INFORME DE VISITA DE CONTROL
N° 041-2020-OCI/5683-SVC

**“CONSTRUCCIÓN DE CELDAS PARA RESIDUOS EN EL SISTEMA DE ALMACENAMIENTO Y
BARRIDO RECOLECCIÓN Y TRANSPORTE, VALORIZACIÓN Y DISPOSICIÓN FINAL DE RESIDUOS
SÓLIDOS DISTRITO DE CHIMBOTE, PROVINCIA DEL SANTA, DEPARTAMENTO DE ANCASH, A
CARGO DE LA UNIDAD EJECUTORA 003”**

**PERÍODO DE EVALUACIÓN:
DEL 3 DE DICIEMBRE AL 16 DE DICIEMBRE DE 2020**

Vista de las plantas, veredas sardinell de concreto y confitillo en área de parqueo

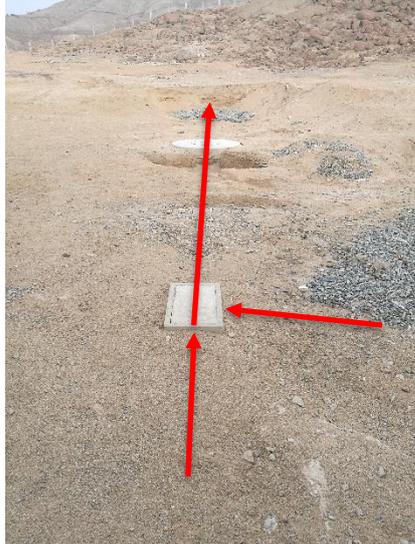
- **Instalaciones externas veredas.-** Se verificó que el área administrativa cuenta con veredas exteriores en buen estado, acabado pulido con bruñas, en el ingreso a las oficinas se dota de un estacionamiento separados con sardineles de concreto pintados de blanco, entre ellos se colocó material confitillo, se verificó al costado de las casetas que hay plantaciones de plantas tipo pino, algunas se encuentran secándose.
